Oggetto: [ID: 8810] Procedura di Valutazione di Impatto Ambientale ai sensi dell'art.23 del D.Lgs 152/2006 relativa al Progetto di un parco eolico denominato "Energia Monte San Pacifico", costituito da 7 aerogeneratori della potenza unitaria di 6,0MW, depotenziata a 5,14 MW, per una potenza complessiva dell'impianto pari a 36,0MW, da realizzarsi nei comuni di San Severino Marche, Serrapetrona, Castelraimondo e Camerino (MC) .

Proponente: Fred. Olsen Renewables Italy S.r.l.

Trasmissione controdeduzioni alle osservazioni pervenute.

Riscontro alle Osservazioni del Pubblico

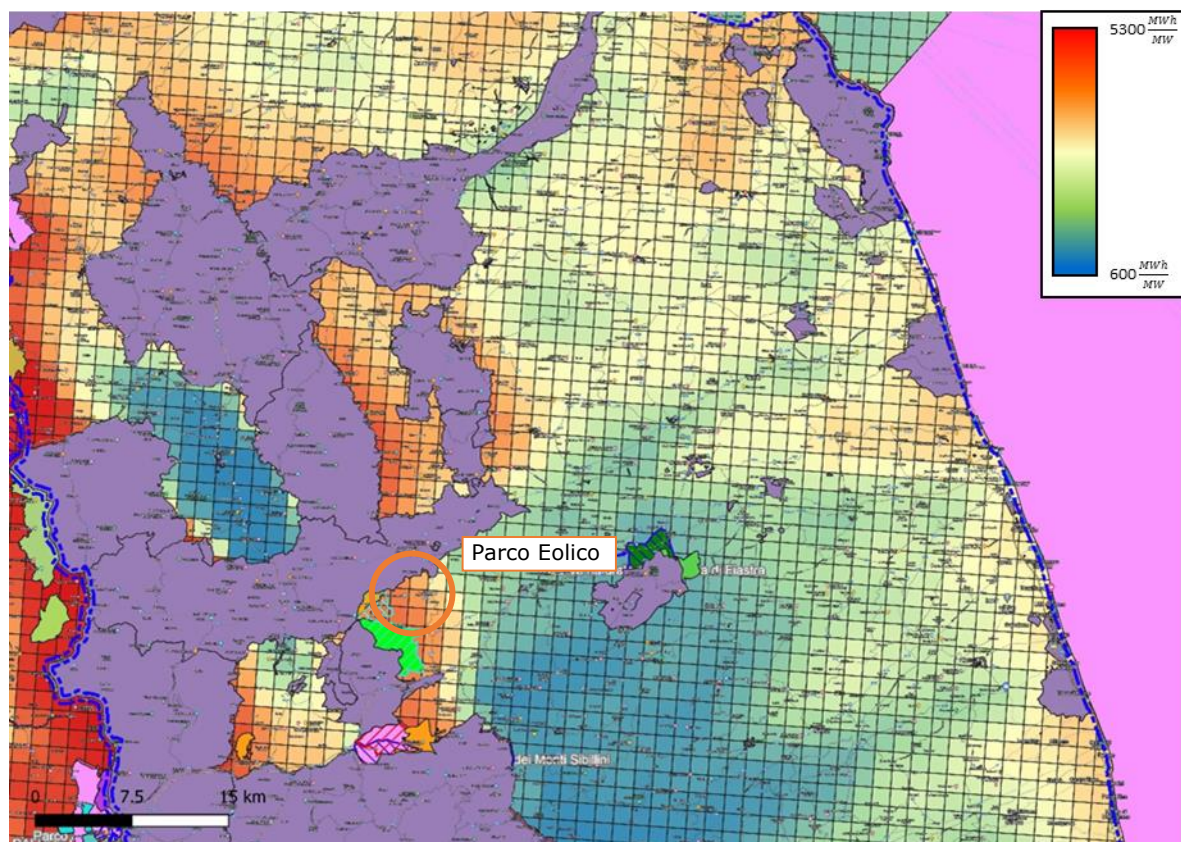
"i dati anemometrici non sono stati acquisiti da una torre anemometrica ma da un macchinario con sistema LIDAR (Light Detection and Ranging), si ritiene debba essere chiarito se tale tecnologia sia compatibile con quella richiesta dalla D.G.R. Regionale..."

"la densità volumetrica di energia annua unitaria debba essere maggiore o uguale a 0,18 kWh/m³..."

"Si propone di presentare uno studio anemologico più accurato che possa dare contezza delle effettive produzioni in relazione alla reale operatività giornaliera degli aerogeneratori"

"Andranno forniti chiarimenti [...] per quanto riguarda il monitoraggio di almeno un anno del vento"

Riscontro: Il sistema LIDAR impiegato è uno ZX300 prodotto dalla compagnia inglese ZXLidar. Le stime di ventosità ottenute tramite tale dispositivo sono state ampiamente validate da enti certificatori riconosciuti¹ (come DNV-GL, il Denmark's National Laboratory for Sustainable Energy, il DTU Wind Energy, la società LM Wind Power). Nel 2017 la commissione elettrotecnica internazionale (International Electrotechnical Commission, IEC) ha pubblicato un nuovo standard² in cui la tecnologia LIDAR è riconosciuta come alternativa ai classici anemometri per la stima della velocità equivalente al rotore (Rotor Equivalent Wind Speed, REWS) e la misura delle performance delle turbine. Da ultimo, ZX Lidars³ ha confrontato le misure dei profili verticali di vento onshore, ottenuti in 500 casi individuali, fra il 2017 ed il 2021, tramite uno ZX300 ed un anemometro conforme agli standard IEC, ricavando dei coefficienti $R^2 > 0.99$ per altezze fra 20 e 91 m sls. Per tutto quanto detto è assodato che lo ZX300 sia uno strumento affidabile ed ormai ben collaudato, capace di fornire delle indicazioni precise sui valori di velocità e profilo verticale del vento. Per ciò che concerne la conformità con gli anemometri descritti nella D.G.R. 829/07, pertanto, si ritiene che essa sia pienamente verificata.

Per ciò che concerne i requisiti energetici afferenti alla D.G.R. 829/2007, si segnala che il limite minimo di produzione annuale per aerogeneratore di 1.8 GWh/MW è ampiamente rispettato e mediamente ogni aerogeneratore produce (P50) circa 2.7 GWh/MW. Per quanto riguarda il criterio di densità energetica volumetrica, nonostante il valor minimo di 0.18 kWh/m³ non sia verificato, si sottolinea come il sito in esame abbia un potenziale energetico – come riportato dal RSE – Atlante Eolico Italiano ([Aeolian \(rse-web.it\)](http://www.aeolian.it)) - fra i migliori attualmente disponibili per lo sviluppo di progetti eolici nelle Marche. Ciò si evince facilmente dalla cartografia riportata in Figura 1.

Da ultimo, si sottolinea come la D.G.R. 829/2007 recante "Attuazione Piano Energetico Ambientale Regionale (PEAR): Indirizzi ambientali e criteri tecnici per l'inserimento di impianti eolici nel territorio marchigiano" si riferisca al PEAR approvato con deliberazione del Consiglio della Regione Marche nel febbraio 2005, superato dal più recente PEAR2020. In quest'ultimo documento non si fa esplicito riferimento alla suddetta D.G.R. 829/2007 se non per il rispetto dei requisiti anemologici di cui al punto 2.2.2 dell'Allegato "A" ed in ogni caso non è mai riportato il requisito di densità energetica in oggetto.
